ALLEGATO TECNICO – OSSERVAZIONI PER LA VALUTAZIONE DI IMPATTO AMBIENTALE RIFERITA ALLA S.S. 1 AURELIA – VARIANTE ALL'ABITATO DI IMPERIA

1 ° LOTTO FUNZIONALE [rif. Numero Pratica V289b]

Proponente: *COLAGIOVANNI ROBERTO*
Imperia, via Airenti 128

Imperia. 20/08/2024

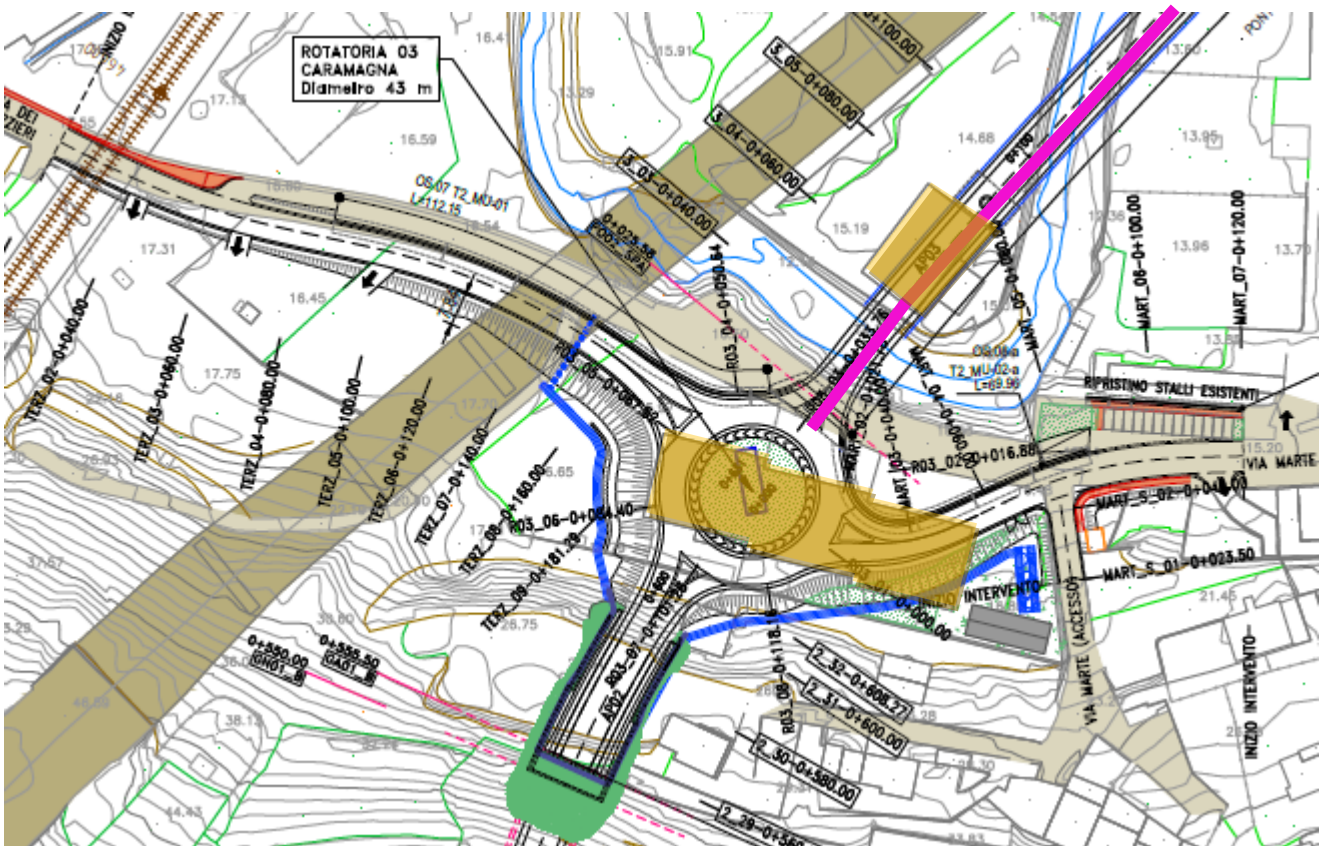
Anzitutto si denota che l'inserimento dell'infrastruttura compromette la sussistenza di tre attività poste lungo via Regione Marte che dovranno essere soppiantate per fare posto al sedime della rotonda a raso.

Si fa presente inoltre che le tre attività produttive, coinvolte nell'abbattimento per fare posto alla rotonda in progetto, danno lavoro a circa 40 famiglie, che per una città di piccole dimensioni come Imperia, costituiscono un indotto considerevole.

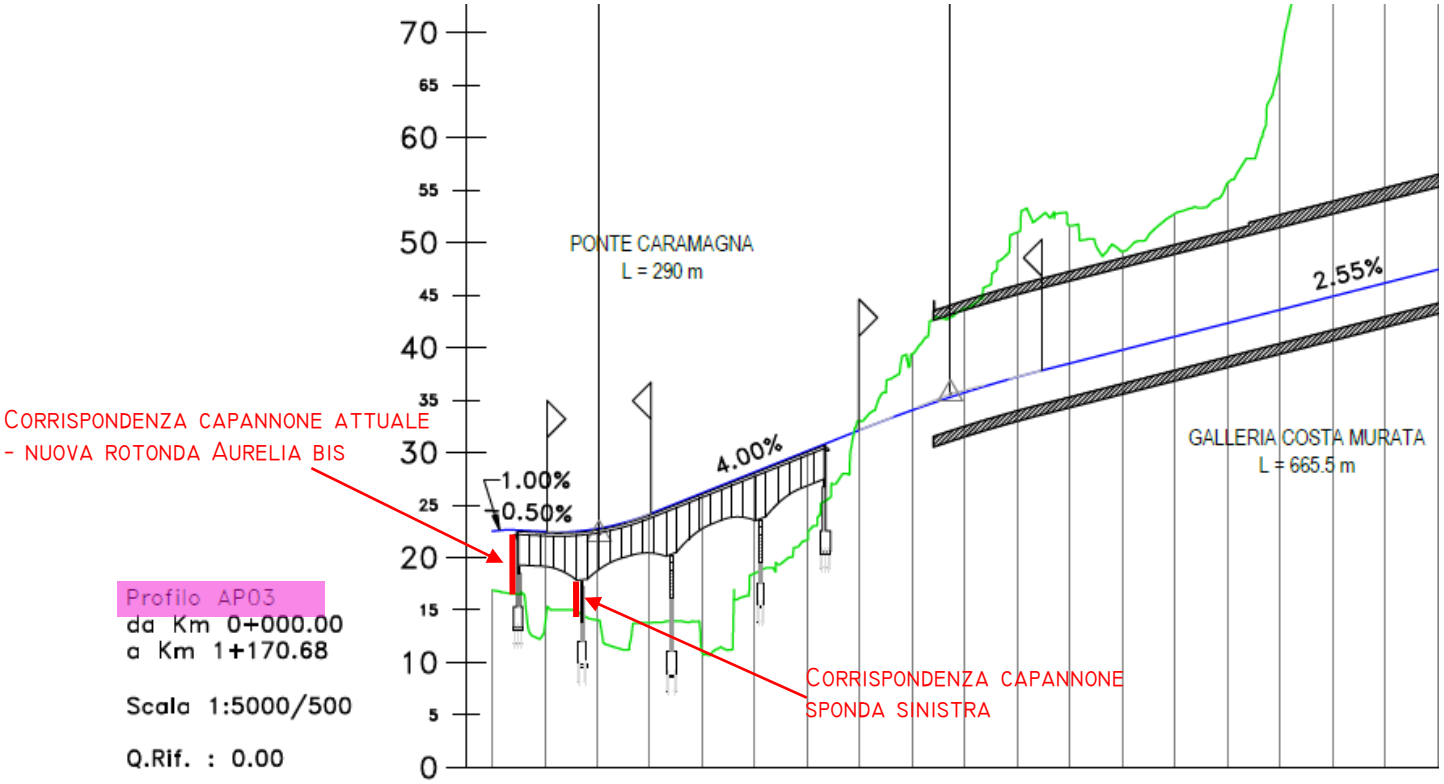
Inoltre, lungo il tracciato, sulla sponda all'interno delle anse del torrente Caramagna, è presente un quarto capannone che sarà profondamente intaccato anch'esso dal cantiere dell'Aurelia bis, in quanto il pilone di sostegno sulla sponda sinistra sarà posizionato a ridosso del lato nord del fabbricato.

La maggior criticità si ravvisa dal momento che le imprese verranno espropriate dei capannoni in cui hanno la propria sede e dovranno reperire nuovi spazi in cui ricominciare da zero le proprie attività.

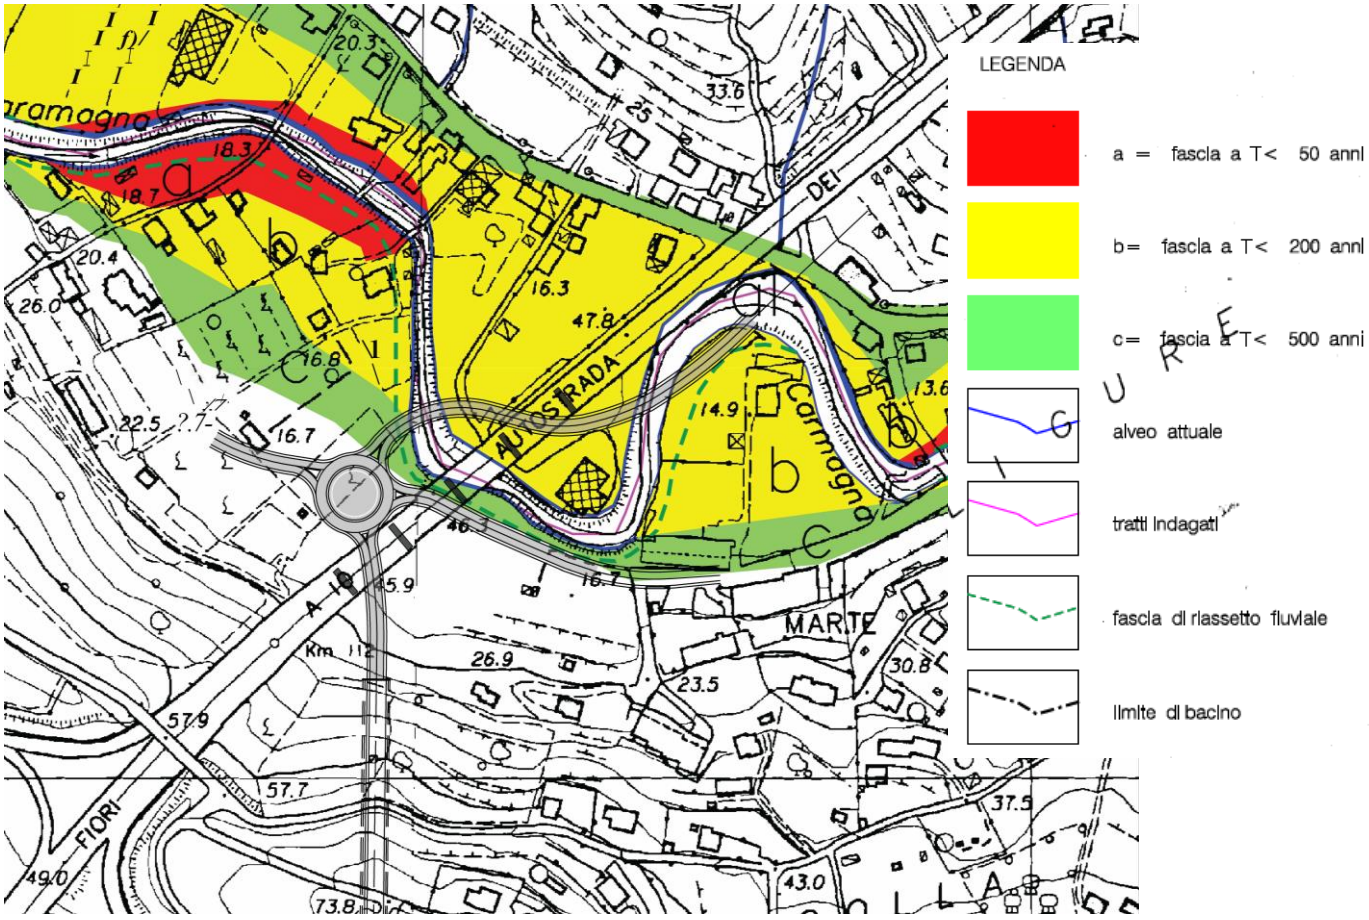
E' stato predisposto un elaborato grafico (Tav.U) per poter esprimere una proposta di variante al progetto attuale, in corrispondenza dello svincolo Caramagna, in modo da mantenere comunque l'impostazione generale del progetto, come previsto da A.N.A.S., evitando però di dover demolire 3 capannoni in cui sono insediate altrettante attività produttive e commerciali, per far luogo ad una rotonda di intersezione a raso tra Aurelia bis e via dei Terzieri e via Marte.

L'elaborato prevede la traslazione della rotonda (di uguale diametro rispetto a quella in progetto) leggermente più a monte, in modo da inserirla tra il tracciato autostradale e quello ferroviario, in un'area agricola e in gran parte in stato di abbandono, già seriamente compromessa.

La variazione prevederebbe una lieve curvatura del tracciato dell'Aurelia bis nella parte terminale della Galleria Monte Calvario proseguendo fino alla rotonda, passando tra due piloni autostradali.

Come detto viene riproposta la rotonda con le medesime dimensioni (circa 50m di diametro) e raggi di curvatura in ingresso ed in uscita uguali a quelli previsti nel progetto definitivo firmato A.N.A.S.

Oltre alle due uscite che permettono il collegamento con via dei Terzieri e via Marte, l'Aurelia bis proseguirà attraversando l'ansa del fiume per lo stesso numero di volte del progetto definitivo e senza interferire con il capannone posto sulla sponda opposta rispetto ai tre capannoni di via Marte.

Tale proposta permetterebbe principalmente di evitare ingenti costi preliminari per l'esproprio delle attività insediate lungo via Marte, spostando il tracciato su terreni agricoli (in gran parte incolti) di minor valore.

Estrapolato Carta delle fasce fluviali – Piano di Bacino Torrente Caramagna
con sovrapposizione dell'infrastruttura proposta in variante

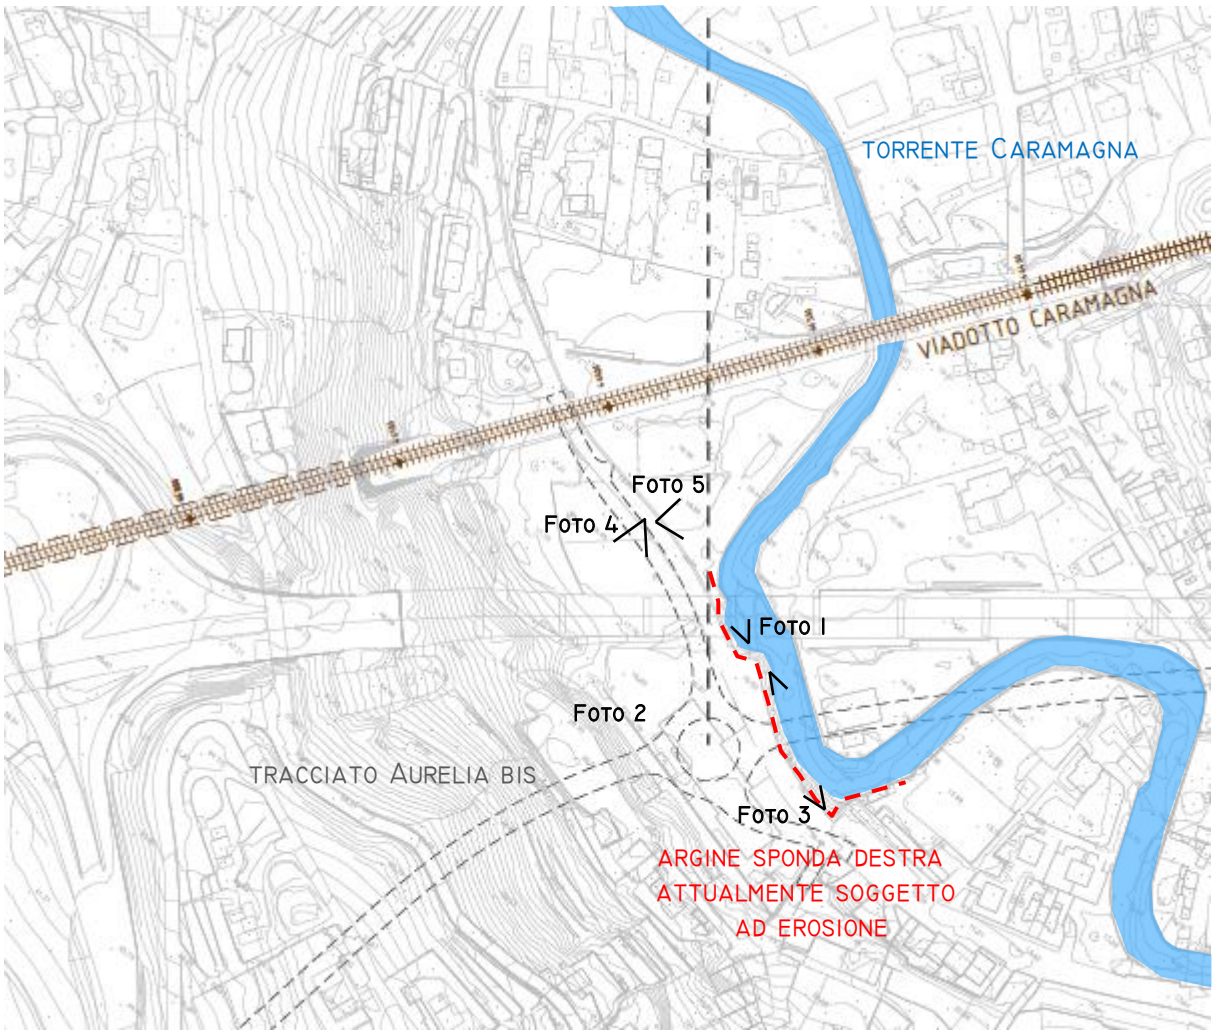
La traslazione della rotatoria permetterebbe di posizionarla sempre in un'area al di fuori rispetto alle fasce fluviali individuate dall'Autorità di Bacino Distrettuale dell'Appennino Settentrionale in riferimento ai torrenti Prino, Caramagna e Inferno (ambito n.5 Prino) ultima variante approvata con D.G.P. n.7 del 15/01/2015.

La posizione della rotatoria nel progetto definitivo, a ridosso della sponda destra in un tratto del torrente inserito tra due anse del fiume in cui sono già evidenti i fenomeni di erosione dell'argine da quel lato ed inoltre dovrà essere realizzato un rilevato per portare la rotatoria ad un'altezza di circa 5,63m più in alto rispetto alla quota attuale del terreno.

La variante proposta invece insisterebbe solo su un'ansa del fiume, a monte rispetto alla zona di erosione.
